**AVIS RELATIF À LA PROTECTION
CONTRE LES EVENTUELS EFFETS NOCIFS ET NUISANCES
PROVOQUÉS PAR LES RAYONNEMENTS NON IONISANTS
GÉNÉRÉS PAR DES ANTENNES ÉMETTRICES STATIONNAIRES**

Commune : PALISEUL - Exploitant : ORANGE

Référence exploitant : 085R1_2/32085R1_2/42085R1_1/52085R1_1

Rapport n° 565 / 2025

Figure 1 : Vue en plan des lieux de séjour et des points de contrôle

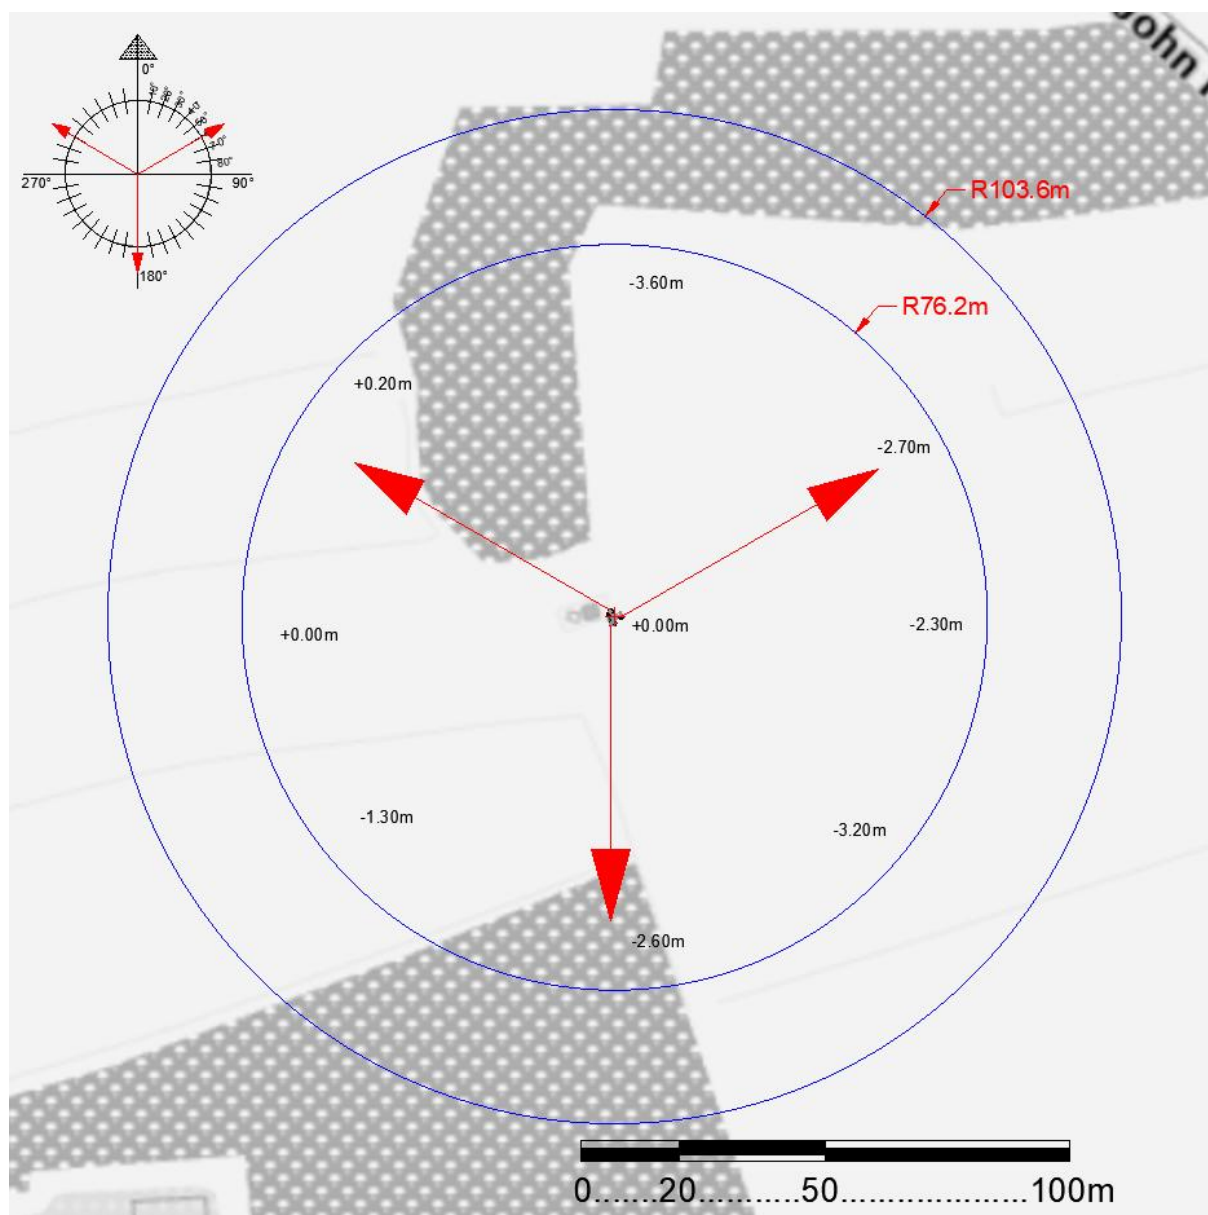
Les fréquences d'émission, la puissance rayonnée par chacune des antennes et leur gain permettent de déterminer le rayon de la zone à analyser. Tout dépassement de la limite par installation est exclu en dehors de cette zone. Le tableau 2 reprend les 35 LS² pour lesquels l'indice d'exposition est le plus élevé. Les différentes colonnes indiquent :

- le numéro du point de contrôle repris sur un des plans de la figure 1;
- le numéro du LS dans lequel se trouve le point de contrôle de la 1^{ère} colonne ;
- l'atténuation d'obstacle prise en compte pour le calcul de l'indice d'exposition dans le LS ;
- le résultat du calcul de l'indice d'exposition.

En ce qui concerne les antennes de l'installation mentionnées dans le tableau 1, la distance maximale à laquelle la limite pourrait être atteinte, à l'extérieur, est égale à 82,6 m. S'il n'y a pas de LS à une distance inférieure, les antennes respectent forcément la limite d'immission.

Dans le cas des LS situés à l'intérieur des bâtiments, une atténuation d'obstacle est prise en compte et il en résulte que la distance maximale à laquelle la limite pourrait être atteinte se réduit à 59,0 m.

Les résultats de l'évaluation décrite au paragraphe 4 indiquent que les antennes émettrices stationnaires de l'installation faisant l'objet du présent avis ne produisent pas, dans un lieu de séjour, un rayonnement électromagnétique maximum supérieur aux limites fixées à l'article 4 du décret.

Figure 2 : Vue en plan des installations d'antennes dans un rayon de 300 mètres autour de l'installation faisant l'objet de la demande d'avis

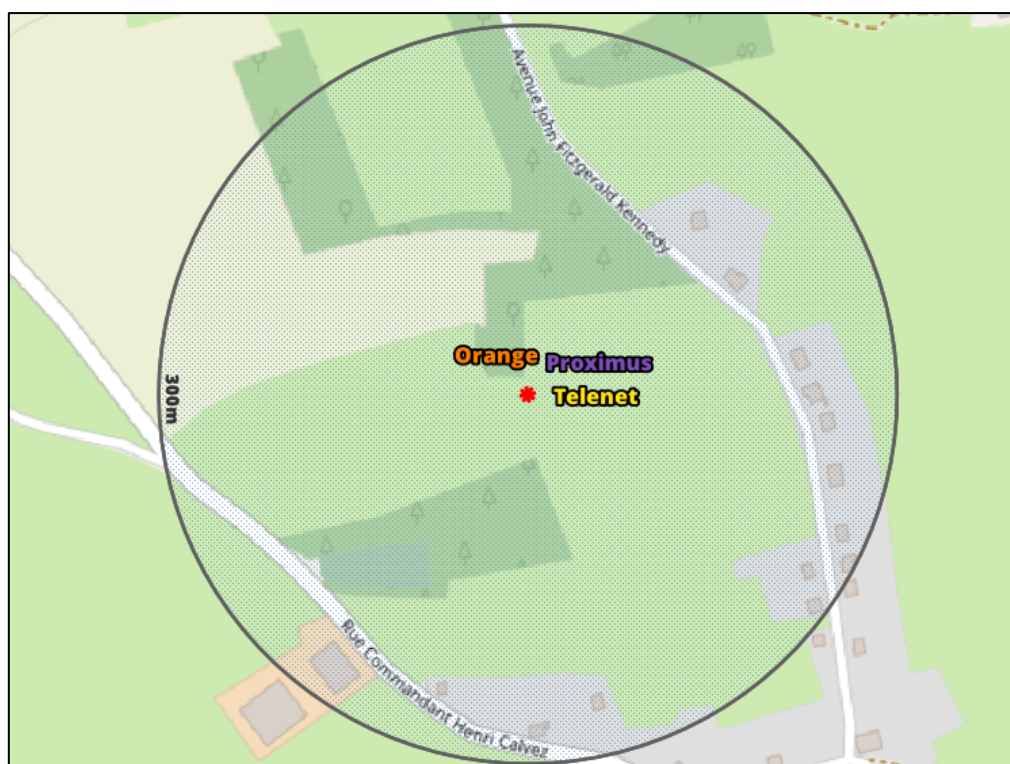
Le plan en projection verticale de la figure 2 indique la localisation des installations d'antennes émettrices stationnaires visées par le décret et situées dans un rayon de 300 mètres autour de l'installation référencée dans le paragraphe 2 et localisée au centre du cercle. Les données de localisation de ces antennes et les avis correspondant sont accessibles via le cadastre en ligne des antennes émettrices stationnaires⁸. Les installations prises en compte dans l'évaluation du respect de la limite cumulative sont les installations d'antennes émettrices déclarées en service par l'exploitant à la date du présent avis, à l'exception de l'installation référencée dans le paragraphe 2 et éventuellement d'autres installations ayant fait l'objet d'une demande d'avis à la même date et qui sont situées à l'intérieur de la zone de 300 mètres de rayon.

- a) il y a au plus 4 installations d'antennes émettrices stationnaires présentes dans la zone d'évaluation de 300 mètres de rayon représentée dans la figure 2, y inclus l'installation référencée dans le paragraphe 2 : la limite cumulative définie à l'article 4, §2 du décret est nécessairement respectée dans les lieux de séjour à l'intérieur de la zone d'évaluation de 300 mètres de rayon ;

- b) il y a exactement 5 installations d'antennes émettrices stationnaires présentes dans la zone d'évaluation de 300 mètres de rayon représentée dans la figure 2, y inclus l'installation référencée dans le paragraphe 2 et il existe, pour 3 ou 4 de ces installations, un avis attestant le respect de la limite abrogée de 3 V/m : la limite cumulative définie à l'article 4, §2 du décret est nécessairement respectée dans les lieux de séjour à l'intérieur de la zone d'évaluation de 300 mètres de rayon ;

- c) dans tous les autres cas, il a été vérifié que la limite cumulative définie à l'article 4, §2 du décret n'est pas dépassée dans les lieux de séjour sur base du nombre d'installations localisées dans la zone d'évaluation de 300 mètres de rayon représentée dans la figure 2, de leur localisation ainsi que des données inscrites dans la figure 1 et au paragraphe 4 du présent avis et dans les avis attestant le respect de la limite par installation ou de la limite abrogée de 3 V/m relatifs aux autres installations reprises dans la figure 2.

Compte tenu des considérations ci-dessus, il apparaît que l'intensité du rayonnement électromagnétique généré, dans les lieux de séjour situés dans un rayon de 300 mètres autour de l'installation référencée dans le paragraphe 2, par l'ensemble des antennes émettrices stationnaires de l'ensemble des exploitants du même site d'antennes émettrices stationnaires respecte la limite fixée à l'article 4, § 2 du décret.
